COMUNE DI POGGIO RENATICO

Oggetto: art. 27-bis D.Lgs. 152/2006, art. 15 L.R. 4/2018. SALVATORE PV 4 SRL - Istanza di avvio del procedimento unico di Valutazione di Impatto Ambientale per il progetto per la realizzazione di un impianto per la produzione di energia elettrica alimentato da fonti rinnovabili "MINERVA" presentato da SALVATORE PV 4 SRL, localizzato nel Comune di Poggio Renatico (FE).
Risposta a richiesta verifica completezza documentale

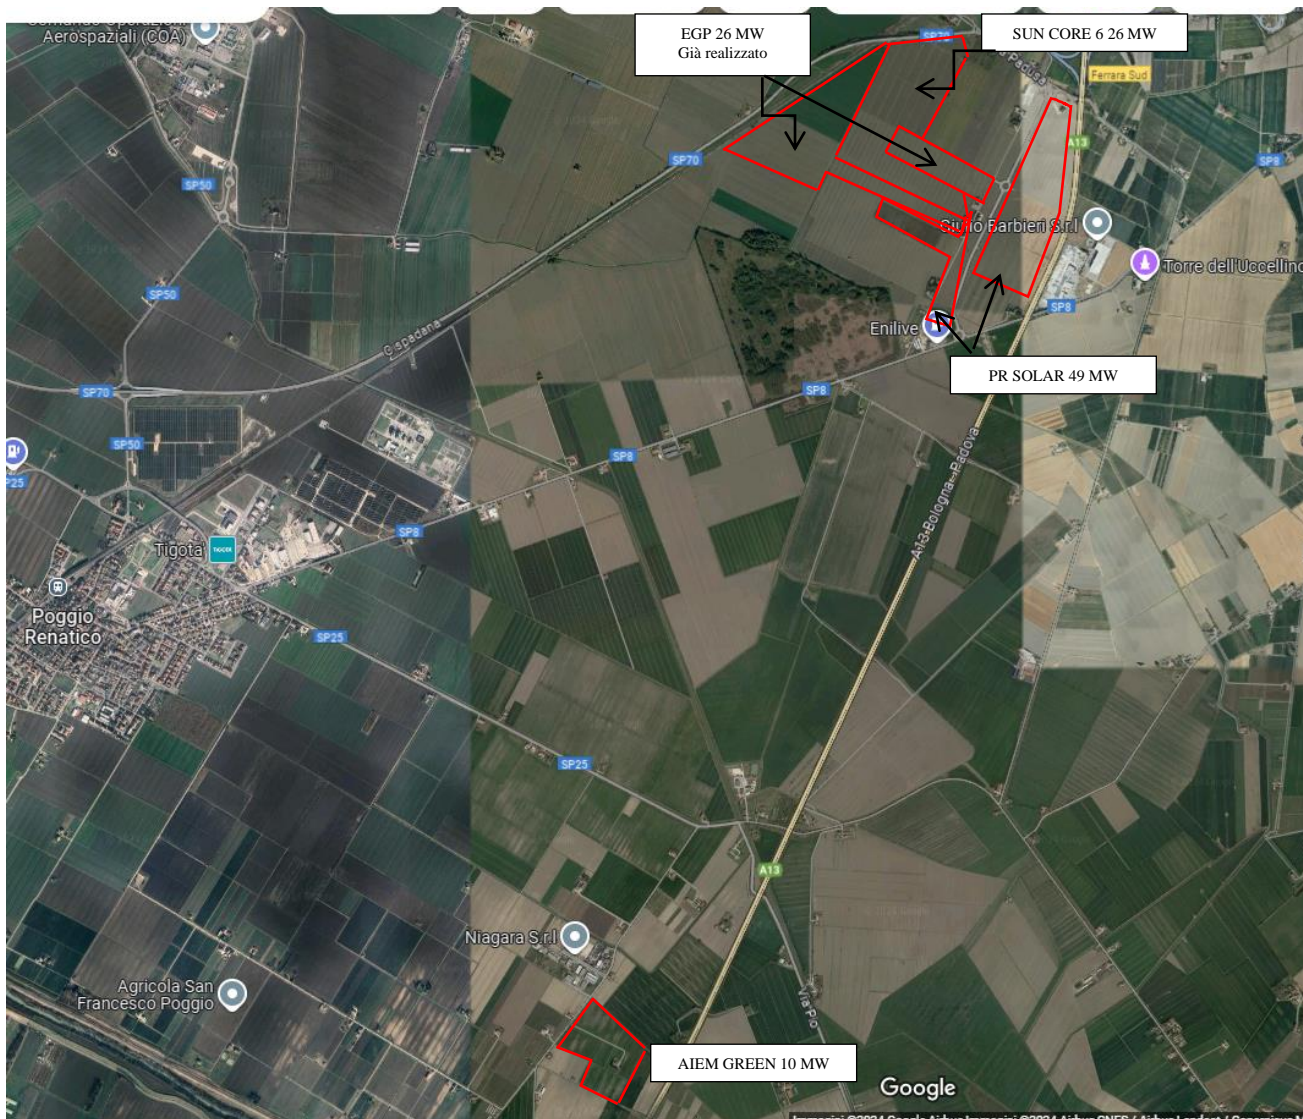
Come noto, nell'area di Via Sabbioni è in corso di autorizzazione un altro impianto fotovoltaico di potenza pari a 9.734 Kw – Proponente AIEM GREEN srl. In più nella zona limitrofa al sottocampo Nord, oltre agli impianti identificati dal Proponente ed in corso di autorizzazione, ne sono presenti altri sul territorio comunale, come riportato nell'immagine seguente:

Si ritiene, quindi, che sia da valutare l'impatto cumulativo con gli altri impianti.
